## Neue Schraube - Spannrolle 531 0342 30

**531 0342 30**

Stand 12.2007  
**INA 0015**

**Bild 3:** LuK-AS-Schraube

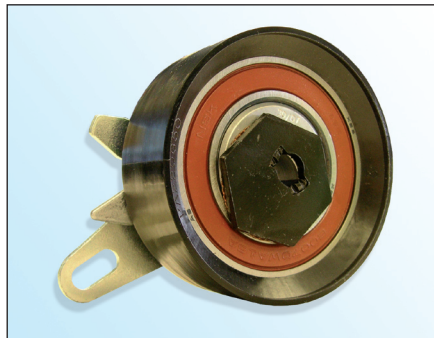
Im Rahmen der ständigen Weiterentwicklung unserer Produkte und der Qualitätssicherung liefert LuK-AS mit der Spannrolle **531 0342 30** eine neue Schraube (**Bild 3**).

- flacher Schraubenkopf mit Torx
- Schraubenkopf  $\varnothing$  18,5 mm
- Festigkeitsklasse **10.9**
- Schraubensicherungsmittel am Gewinde
- erhöhte Selbsthemmung

LuK-AS empfiehlt die originale Schraube (**Bild 2**) gegen die mitgelieferte Schraube zu ersetzen.

**Anziehdrehmoment: 20 ± 1,5 Nm**
